Autorité environnementale

**Avis délibéré de l'Autorité environnementale
relatif à la reconstruction du barrage
d'Apremont sur la Saône (nouveau projet)**

n°Ae: 2011-92

Le barrage mobile et ses aiguilles de bois.

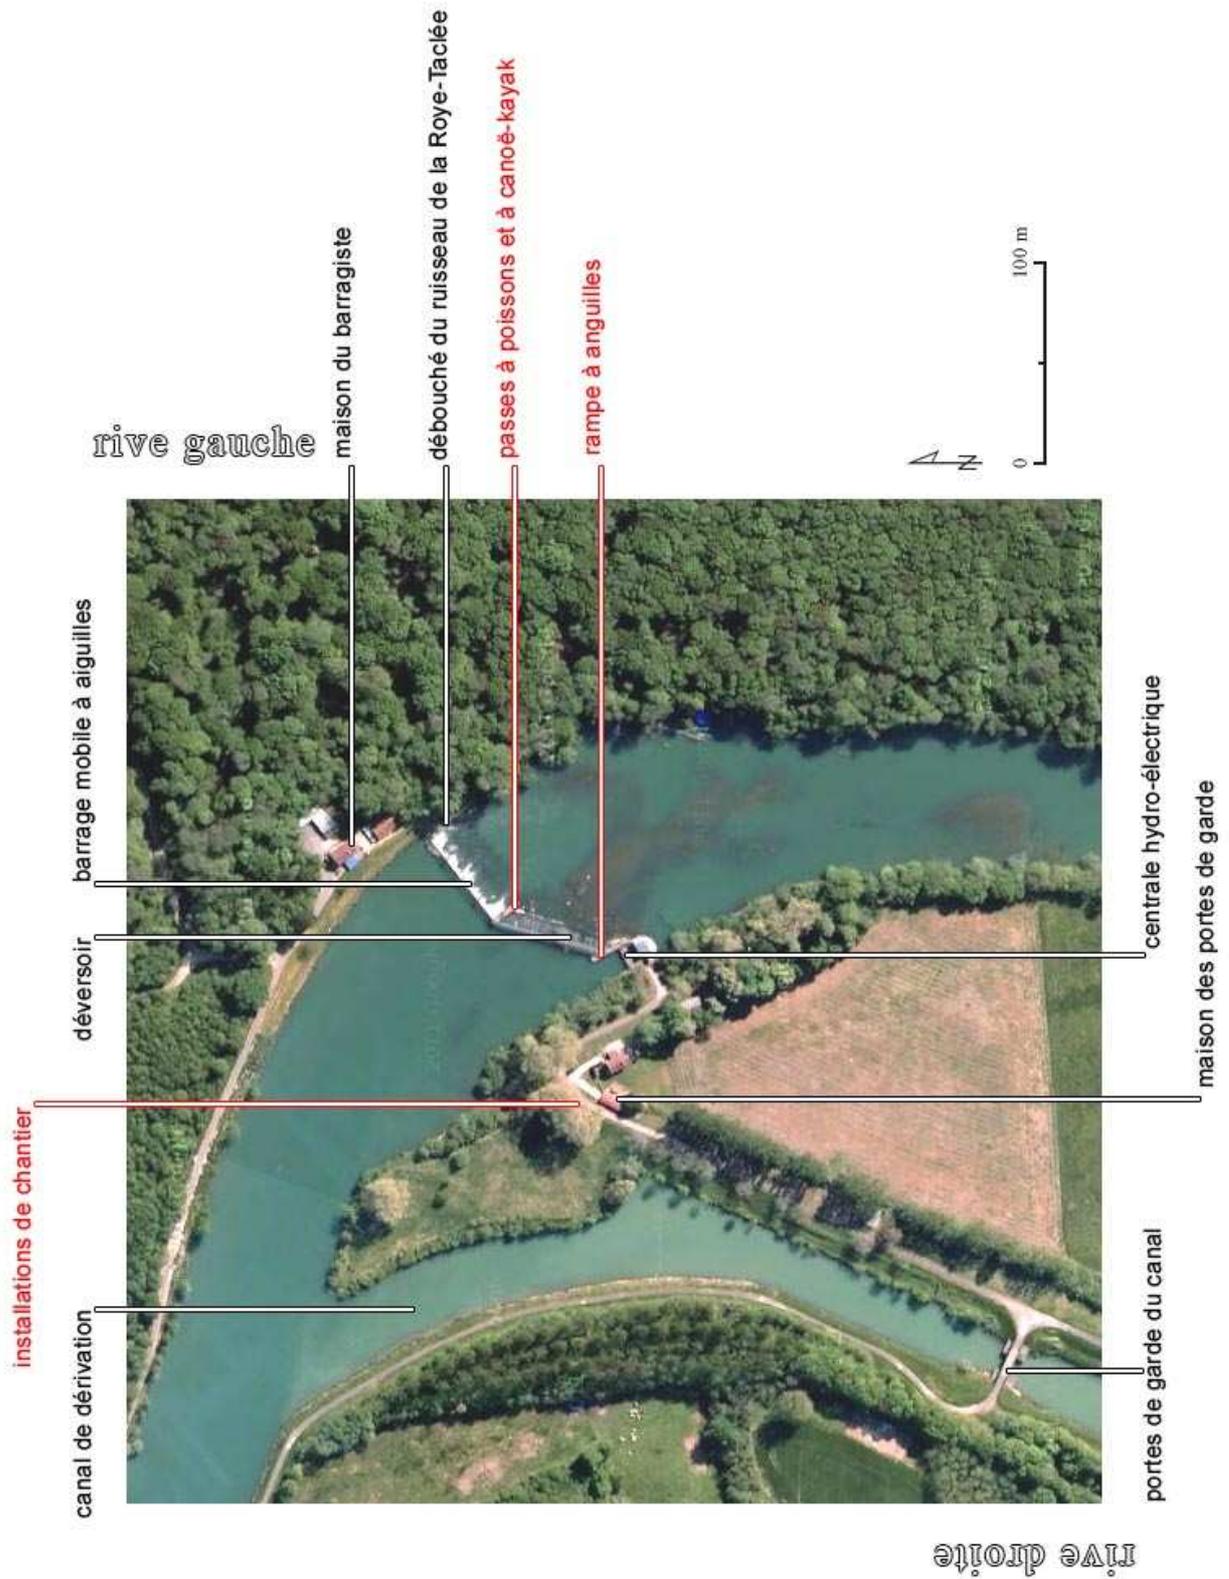
- d'une partie fixe, le déversoir, dont le seuil est calé à la cote 186,69 NGF ^[4] qui est le niveau normal des eaux du bief amont et du canal de dérivation ;
- d'une partie mobile constituée de 680 aiguilles de bois, réparties en quatre passes, et dont la mise en place ou le retrait permet de réguler le débit traversant le barrage et, par suite, le niveau d'eau en amont. Les manœuvres d'aiguille sont manuelles.
